RESOLUCIÓN Nº

POR MEDIO DE LA CUAL SE APRUEBA UNA OBRA DE CAPTACIÓN Y CONTROL DE CUADAL Y SE ADOPTAN OTRAS DETERMINACIONES

5. Que, en virtud de las funciones de control y seguimiento, atribuidas a la Corporación, se revisa el expediente ambiental, y se realiza visita técnica en el predio de interés el día 16 de septiembre de 2026, y a raíz de ello, se genera el informe técnico con radicado **IT-06039-2026** del 29 de septiembre de 2026, dentro del cual se formularon las siguientes observaciones y conclusiones:

Figura. Obra de control de caudal

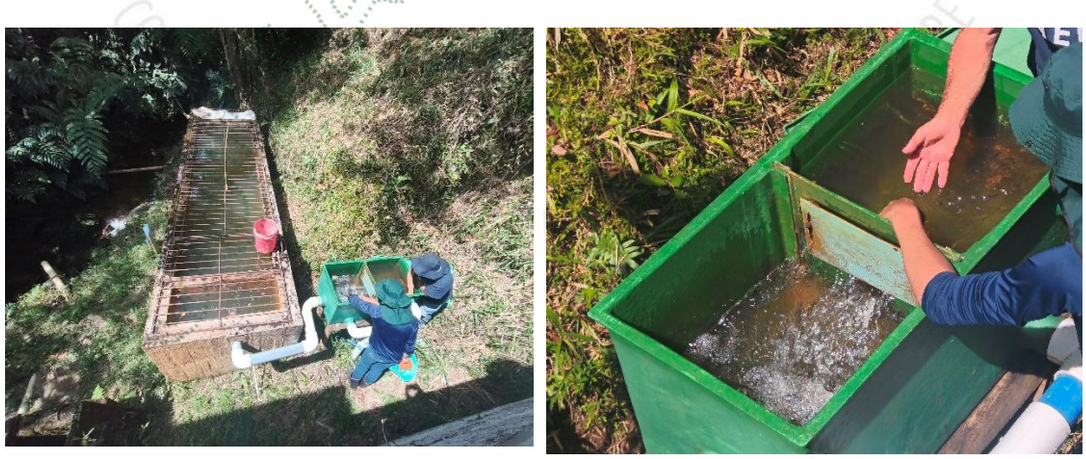
Durante la visita se evidenció una obra de control de caudal construida en fibra de vidrio y provista de un vertedero triangular. De acuerdo con la verificación realizada en campo, la configuración de la estructura corresponde a los diseños acogidos mediante la Resolución RE-04699-2023 del 03 de noviembre de 2023.

La obra dispone de un sistema de rebose y de una lámina de control que permite regular el nivel de agua asociado al vertedero. Adicionalmente, se observó un tubo utilizado para labores de lavado, el cual interconecta los dos compartimientos de la estructura. Este elemento debe permanecer sellado durante la operación normal, con el fin de evitar el paso de agua entre compartimientos por una vía diferente a la prevista en el diseño de control de caudal.

Se realizó aforo mediante el método volumétrico en la salida de derivación de la obra de control. A partir de nueve mediciones, utilizando un volumen de 20 litros, se obtuvo un caudal promedio de 5,09 L/s. Este valor es 0,31 L/s inferior al caudal concesionado de 5,4 L/s mediante la Resolución RE-01260-2023 del 24 de marzo de 2023, por lo que, al momento de la visita, la estructura no derivaba un caudal superior al autorizado.

ARTÍCULO PRIMERO: APROBAR LA OBRA DE CAPTACIÓN Y CONTROL DE CAUDAL, implementada en campo sobre la fuente "Cañada Vanegas", por la **ASOCIACIÓN DE COPROPIETARIOS Y USUARIOS ACUEDUCTO VEREDA LA FLORESTA,** con Nit 811.039.735-6, representada legalmente por el señor **FRANCISCO DE PAULA DUQUE ZULUAGA**, identificado con cédula de ciudadanía número 3.608.461, o quien haga sus veces al momento, toda vez que garantiza la derivación del caudal otorgado

- Realice el cierre del tubo utilizado para el lavado de la obra de control de caudal, de manera que durante la operación normal no se permita la interconexión hidráulica entre los dos compartimientos por una vía diferente a la prevista en el diseño de control de caudal.
